Naše zn. 9441/2025-SŽ-SSV-Ú3
Listů/příloh 6/2

Věc: Vysvětlení/ změna/ doplnění zadávací dokumentace č. 1
„Rekonstrukce areálu HZS Česká Třebová“

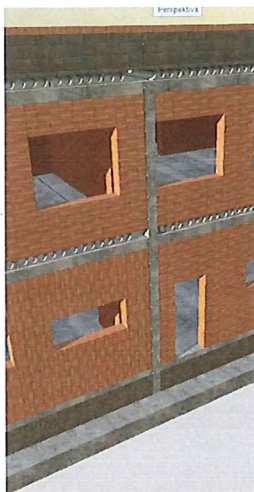
Nepodařilo se nám dohledat vztah lokální nuly ($\pm 0,000$) k JTSK. Není uváděn ve výkresech situací (koordinační nebo vytyčovací), chybí v TZ a ve výkresech půdorysů a řezů ASŘ i v SKŘ hlavního objektu, chybí i v dalších objektech, chybí i v IGP. Jediná zmínka je zřejmě pouze na situaci komunikací a v 1 řezu HTU ($\pm 0,000 = 396,70$). **Žádáme pouze o potvrzení, zda je tento údaj správný.**

Ano, údaj je správný; $\pm 0,000$ je na úrovni 396,70 m.n.n

DETAIL PROVEDENÍ OKAPOVEHO SYSTÉMU
U ČELNÍ FASÁDY (U GARÁŽI)

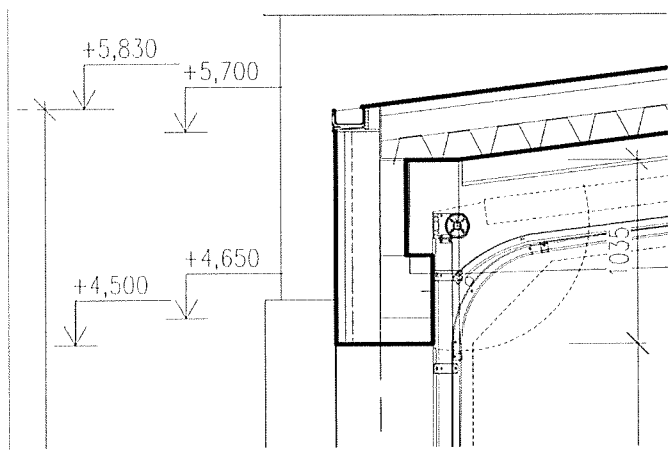
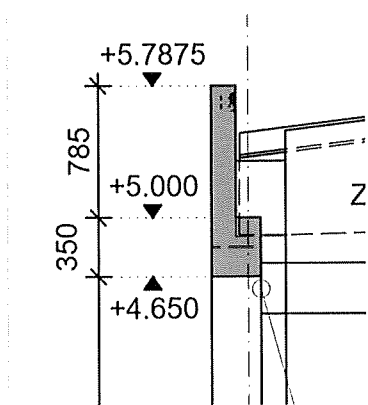
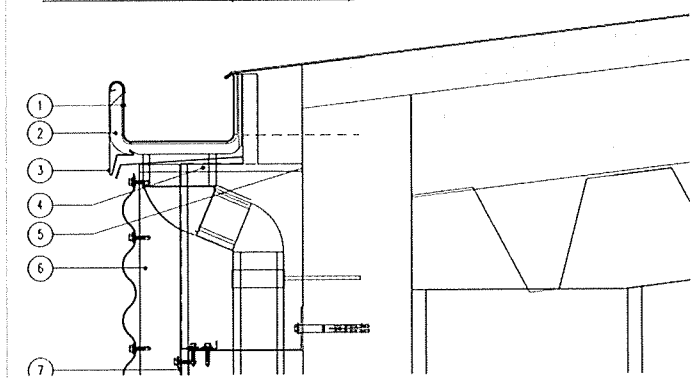
Není srozumitelné požadované provedení PREFA konstrukce, stavebních detailů a výšek u žlabu střechy garáží. V ASŘ a SKŘ jsou vzájemně si odporující výkresy. **Žádáme o upřesnění, které provedení je požadováno.**

Je požadováno řešení dle SKŘ (stavebně konstrukční řešení).
